Relatório SEI-GDF n.º 23/2021 - SEDUH/GAB/ASCOL

PROCESSO SEI-GDF Nº: 00390-00004376/2020-81

ASSUNTO: Projeto de Urbanismo de Desdobro, consubstanciado na URB 019/2021 e Memorial Descritivo MDE 019/2021 em lote localizado no Setor de Postos e Motéis Sul - SPMS, Lote nº 04 na Região Administrativa da Candangolândia – RA XIX.

Figura 2 - Lote 4 original aprovado e registrado na Planta SPM/S PR-3/1

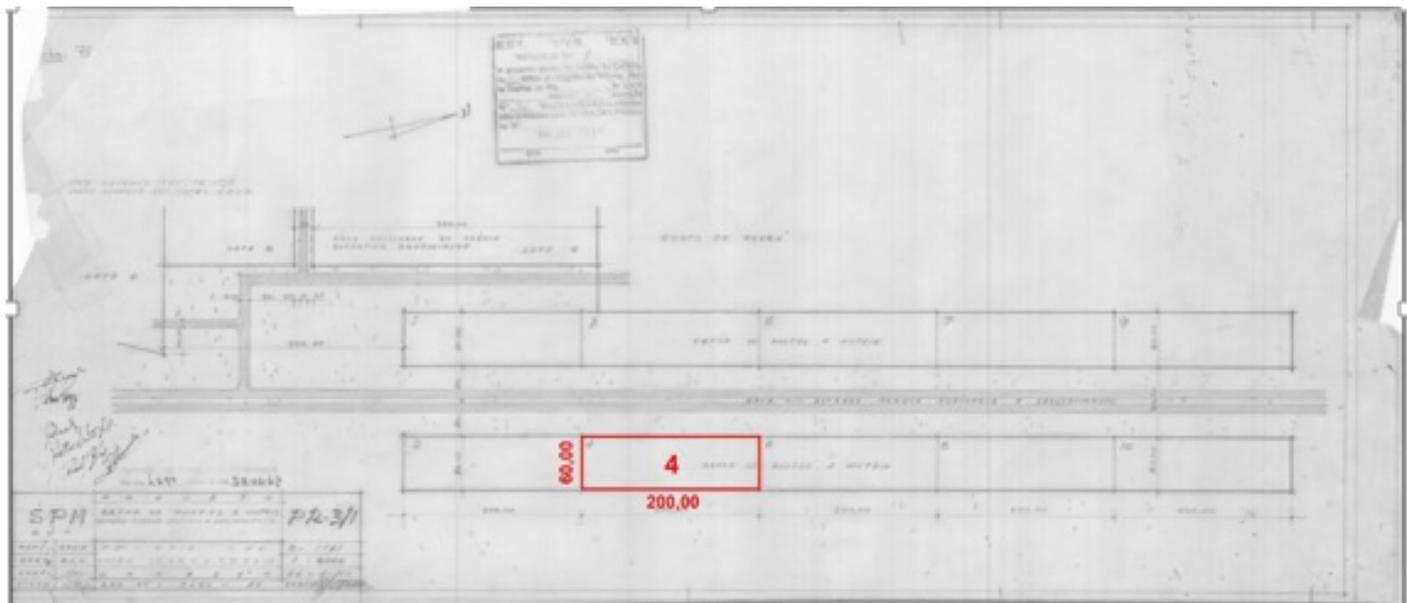
O lote original foi criado e registrado por meio da Planta SPM/S PR-3/1 de 26 de junho de 1968, que definiu a locação dos lotes de 01 a 10 do Setor de Postos e Motéis Sul – EPIA Sul, e mede 200,00 metros de frente; 200,00 metros de fundo; 60,00 metros na lateral direita e 60,00 metros na lateral esquerda, perfazendo um total de 12.000m², conforme ilustrado na Figura 2.

Figura 3: Lotes Resultantes 4A e 4B

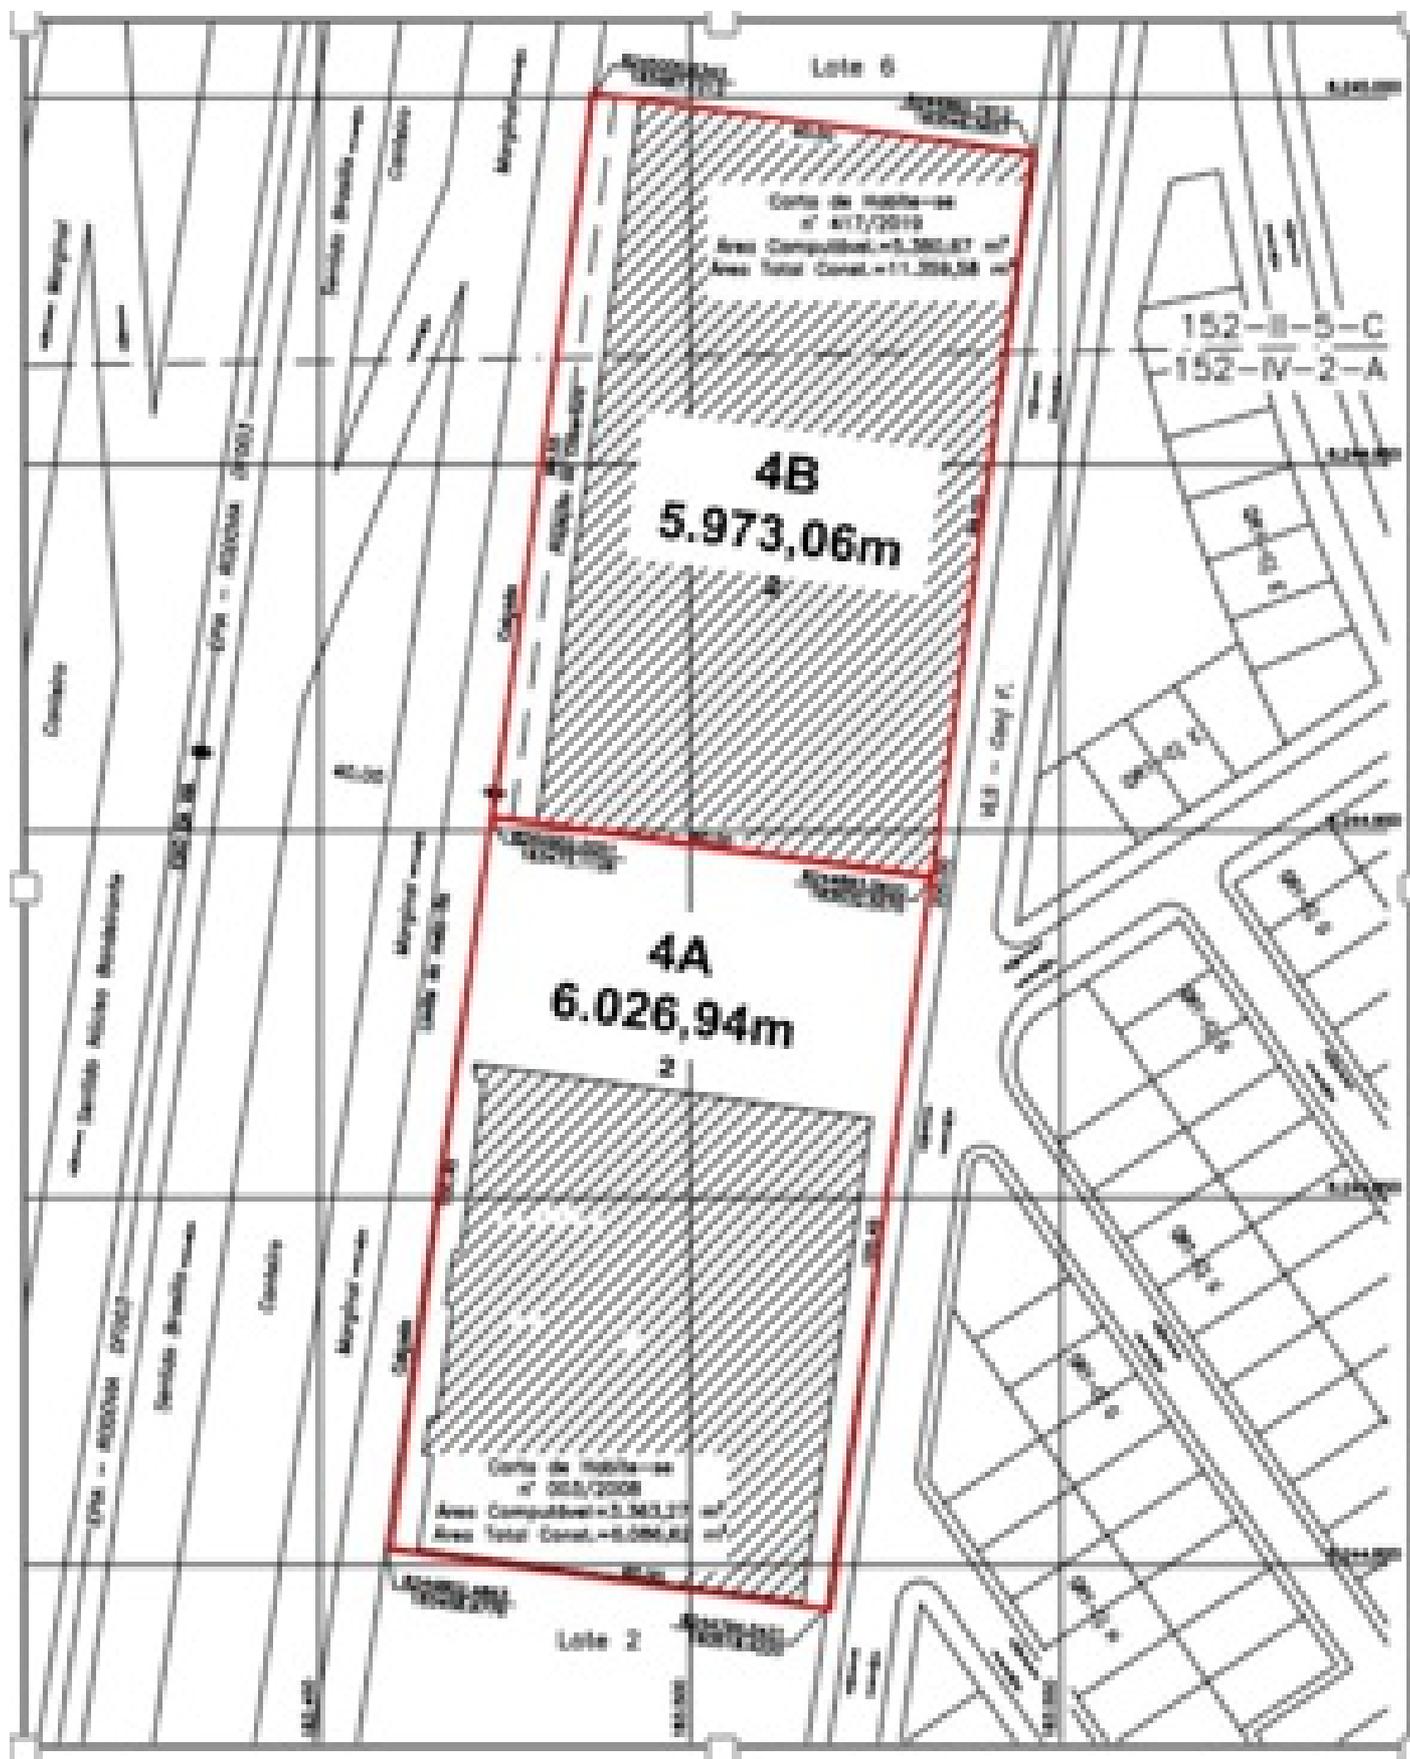
A proposta de desdobro prevê a divisão do lote original em dois lotes resultantes com as seguintes áreas: 4A, área de 6.026,94m² e 4B, área de 5.973,06m² totalizando a área original de 12.000m², conforme visualizado na Figura 3.

Em atendimento ao disposto na Lei Complementar nº 950/2019, foi realizada a adequação dos afastamentos que passam a existir a partir da nova divisa configurada entre os lotes resultantes do desdobro.

O parâmetro original definido no PDL da Candangolândia prevê o afastamento mínimo obrigatório de 1,50 metro em relação às divisas frontais voltadas para logradouro público, bem como no caso de existir abertura de vãos em fachadas. O projeto de desdobro irá manter o afastamento frontal obrigatório de 1,50, mas quanto às divisas de fundo e lateral, tendo em vista que segundo o PDL elas não serão obrigatórias, segue o entendimento da Lei Complementar nº 97/98.
